La Chorrera, 21 de diciembre de 2021  
DRPO-DIREC-SEIA-NE-1429-2021

En seguimiento al proceso de evaluación del **ESTUDIO DE IMPACTO AMBIENTAL CATEGORÍA I, PROYECTO: PH VILLA FÁTIMA**, ubicado en la carretera hacia el Valle de Antón, calle Los Colibrí, corregimiento de El Espino, distrito de San Carlos, provincia de Panamá Oeste, ingresado el 24 de noviembre de 2021, para su evaluación por la Sección de Evaluación de Impacto Ambiental del Ministerio de Ambiente de Panamá Oeste, deseamos expresarle que luego de evaluar el Estudio de Impacto Ambiental, tenemos a bien solicitarle lo siguiente:

Panamá, 22 de marzo de 2022

La presente tiene como objeto remitirle la respuesta a la nota DRPO-DIREC—SEIA-NE-1429-2021 fechada el 21 de diciembre de 2021 y notificada el 9 de marzo del 2022, relacionada al proyecto denominado **PH VILLA FÁTIMA**, promovido por la sociedad **ACACIAS DE LAS LAJAS, S.A.**

AMPLIACION DE LOCALIZACION GENERAL DE PLANTA DE TRATAMIENTO DE AGUA RESIDUALES

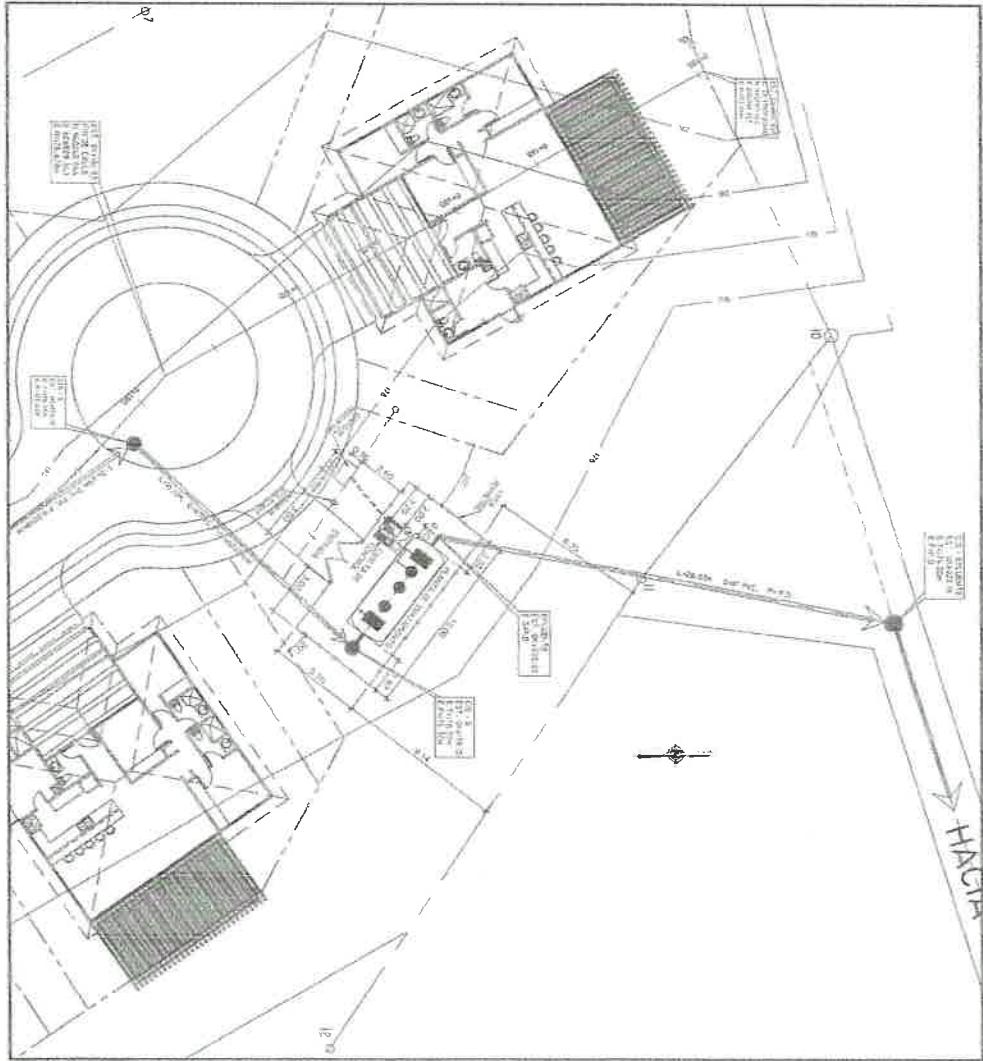
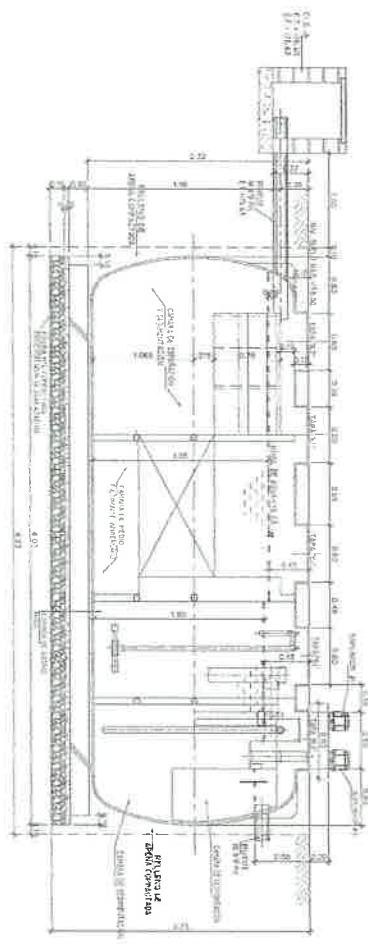
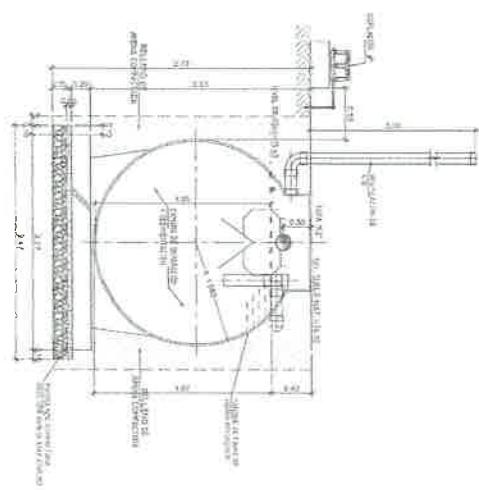
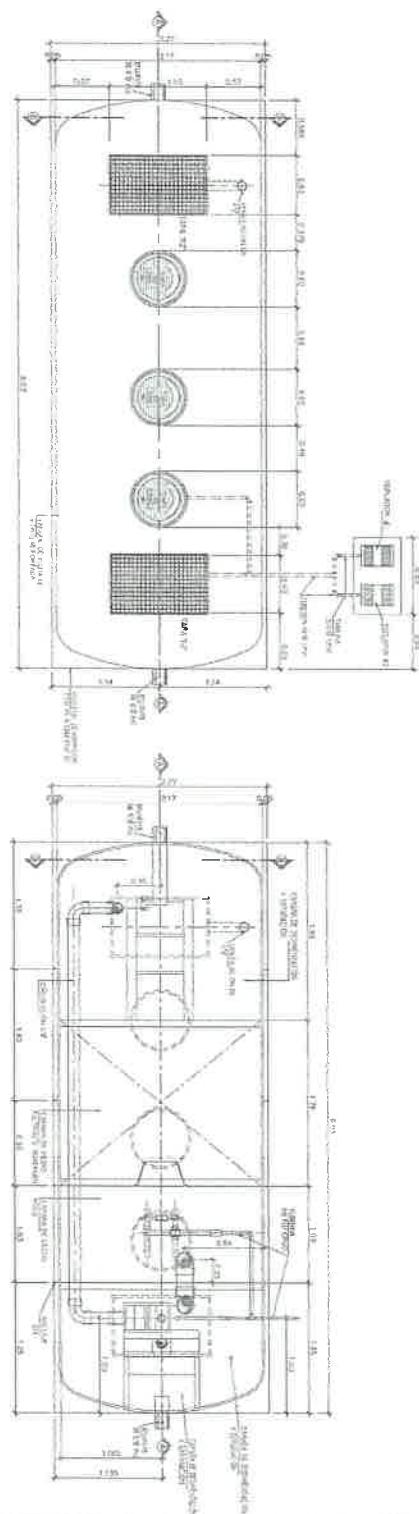
- Presentar puntos de coordenadas y plano de la ubicación de la Planta de Tratamiento de Aguas Residuales, también del cuerpo hídrico receptor a utilizar como punto de descarga, el recorrido del mismo y distancia longitudinal.

- Aclarar cómo será el proceso de la Planta de Tratamiento de Aguas Residuales.
  - Presentar los permisos y/o autorizaciones de terceros, de servidumbre u otros en caso necesario, donde pasará la línea o trayectoria de la PTAR hasta el punto de descarga.

Desde el punto de inicio de la tubería de descarga hasta el punto final de descarga la tubería se mide una distancia total de 139.64 m. El área total es de 139.64 metros lineales por 3.00 metros lineal que dan un total de 418.952 m<sup>2</sup>. Esta área se encuentra fuera de la huella del proyecto en la finca 136415, y cuenta con autorización para su uso por parte del propietario de la finca. (anexo autorización). La Fuente Hídrica en donde se descargará la planta de tratamiento se llama Quebrada Los Pintos

En el Anexo No 2 se presenta la Memoria Técnica de la Planta de Tratamiento y los planos.

El agua residual pasa inicialmente por una rejilla donde se retienen los sólidos ajeno al tratamiento luego el agua y el material orgánico se descargan a la cámara de sedimentación primaria el flujo sedimentado continúa a la cámara de filtración anaerobia donde el agua pasa por una cama de soportes plásticos en condiciones anaerobicas que facilita la generación de una biomasa heterótrofa que propicia la reducción del DBO, DQO y la desnitrificación. Posteriormente el agua fluye al reactor aerobio que contiene soportes plásticos que son agitados por la aereación de los sopladores regenerativos que propicia el crecimiento de una biomasa autótrofa generando la nitrificación y la reducción final del DBO y DQO.

Posteriormente las aguas pasan al sedimentador donde se separan los sólidos que se han desprendido del soporte plástico, el agua clara pasa el dosificador de cloro y seguidamente se descarga al tanque de contacto de cloro para su desinfección y descarga final a la quebrada Los Pintos.
